Réunion de la CLE du SAGE Sioule

1^{er} mars 2018

Avis plan d'eau « les Bioles »

Avis plan d'eau « Les Marins »

Aménagements proposés : passe à poissons rustique

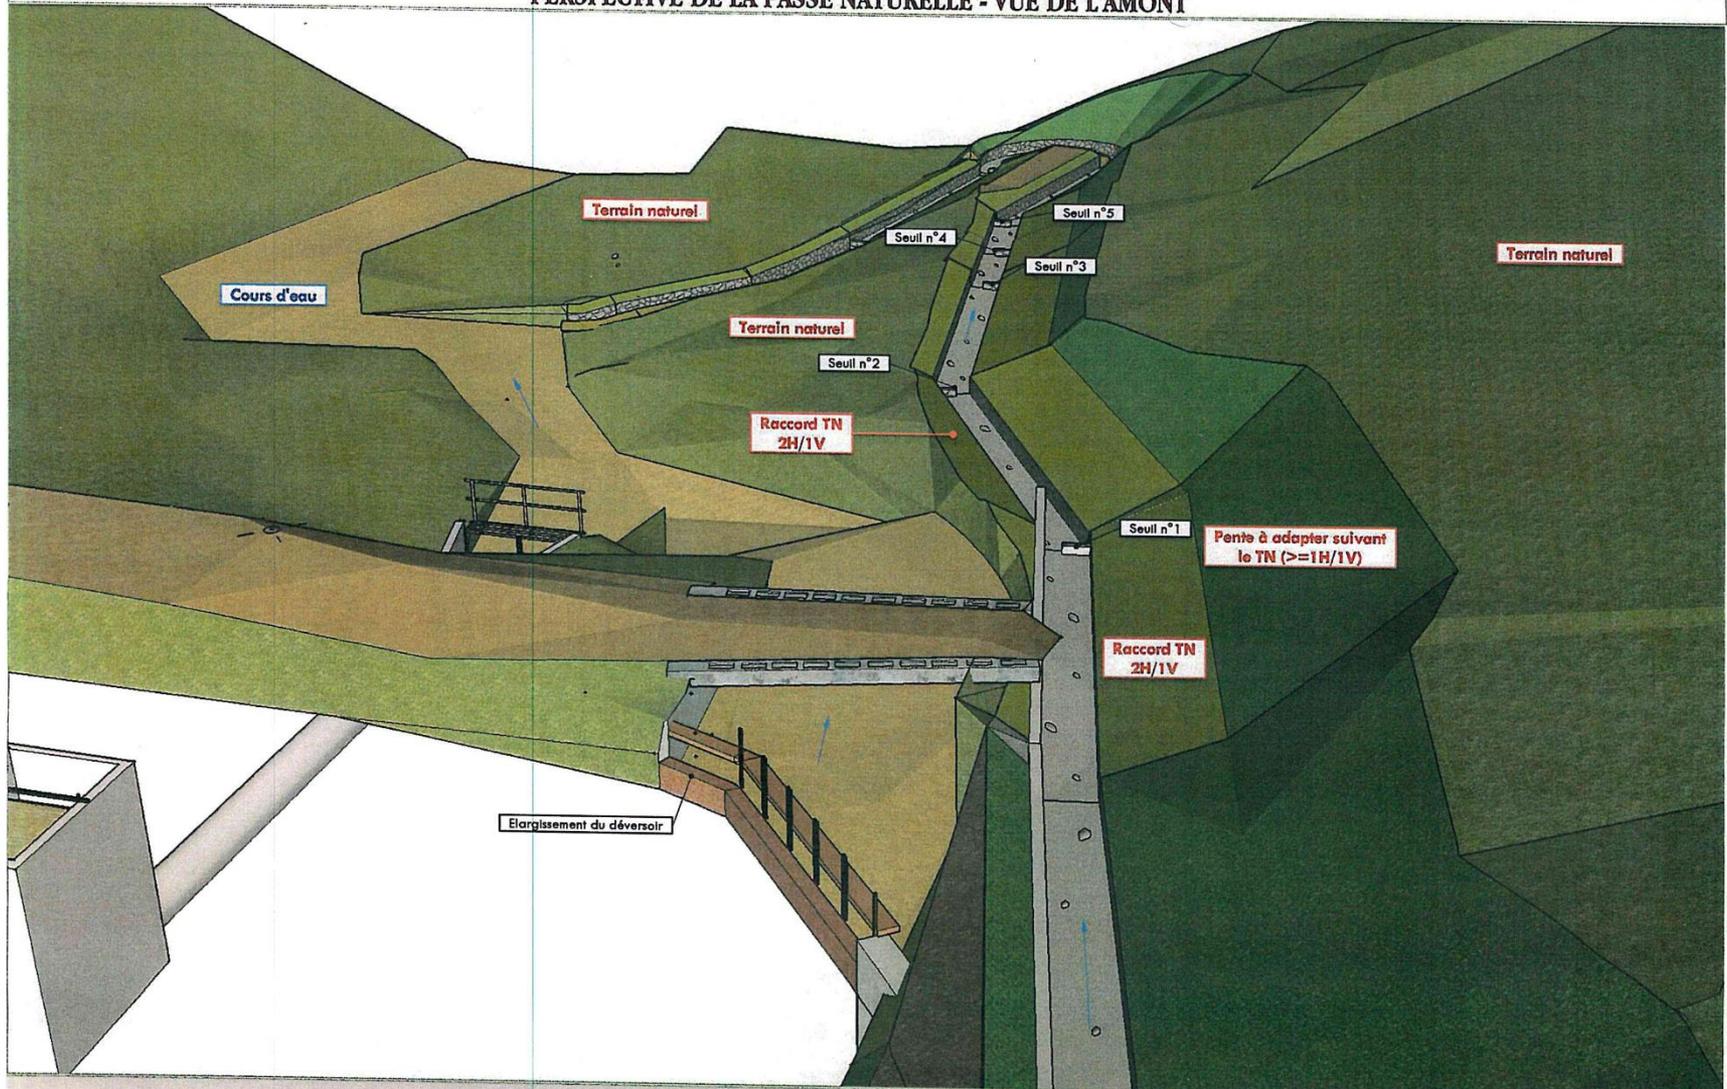
Fonctionnalité difficile à garantir (puissance dissipée ?, calage des blocs ?)

Nouveau arguments à la non mise en dérivation

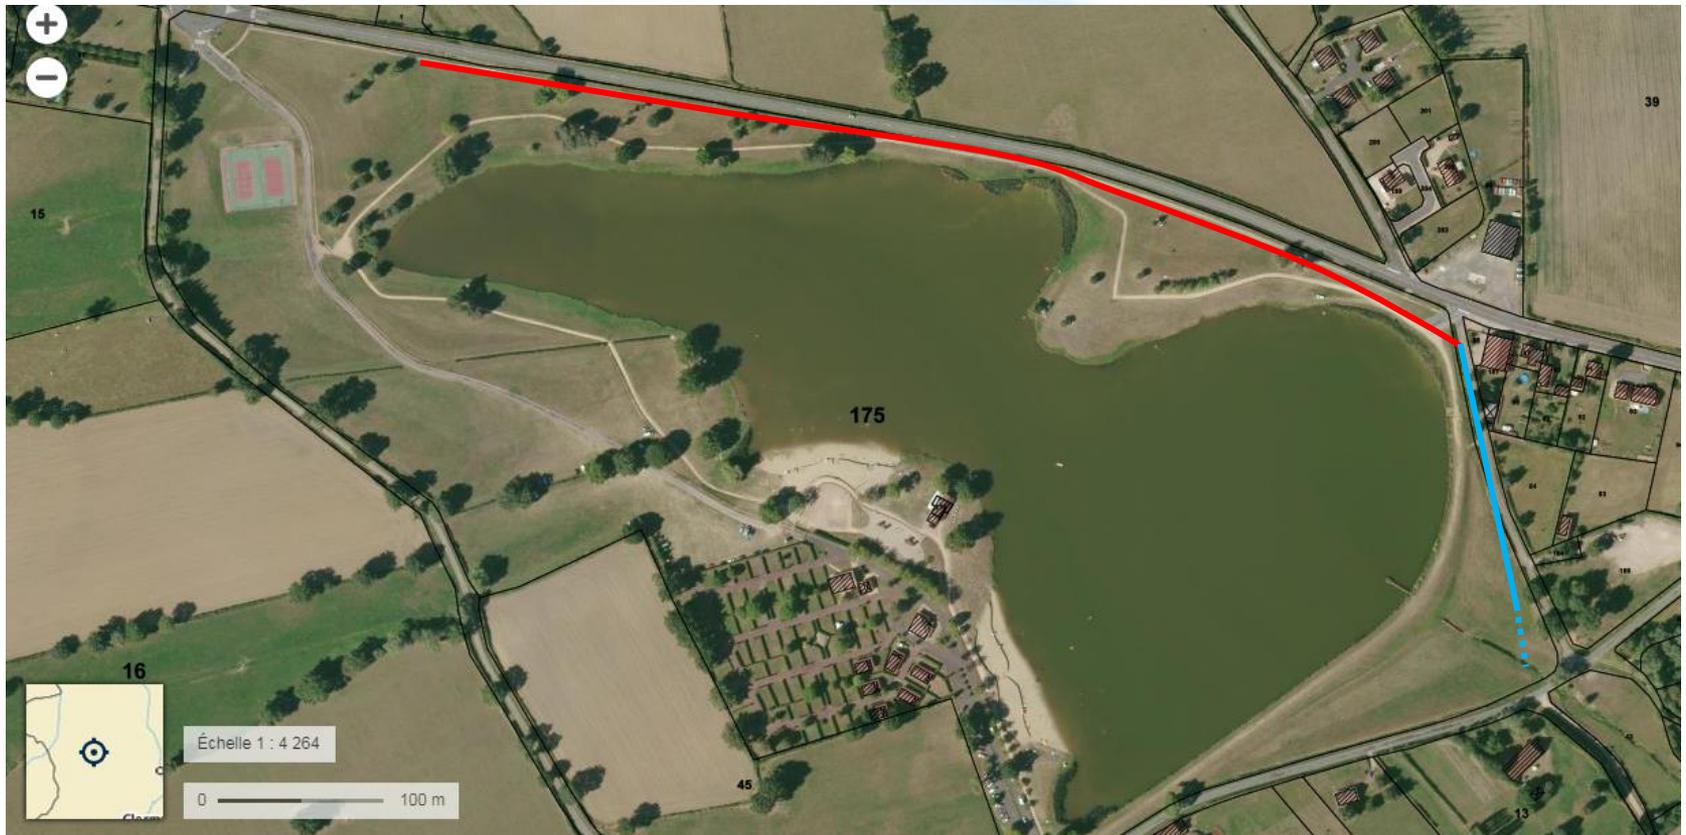
- Obligation de raccorder la dérivation sur le fossé existant (fossé d'évacuation du trop plein), fossé busé sur la partie aval pour permettre l'accès au engin pour l'entretien et les vidange (absence de continuité écologique), surtout pour restaurer la continuité estimé à 30% (mais non étudié)

- > Partie du plan d'eau peu utilisé car proche de la route. Possibilité d'utiliser la terre de déblai.
- Dérivation avec des berges ponctuellement de 3 m (butes) dangereuse pour le public

- Gabarit de la dérivation faible à mi parcours (120 L/s)
 - > Possibilité de remblayer en berge ?

- > Possibilité de modifier le passage busé en pont cadre, ou autre et ainsi bénéficier de l'aide l'AE
- Nécessité de remblayer le plan d'eau de quelque mètre de large sur 130 m de long

- > Possibilité de déplacer la dérivation au plus près de la route et d'élargir le terrassement pour limiter l'encaissement. La dérivation ne serait par à proximité du sentier. De plus, la fréquentation du site est principalement sur l'autre rive.
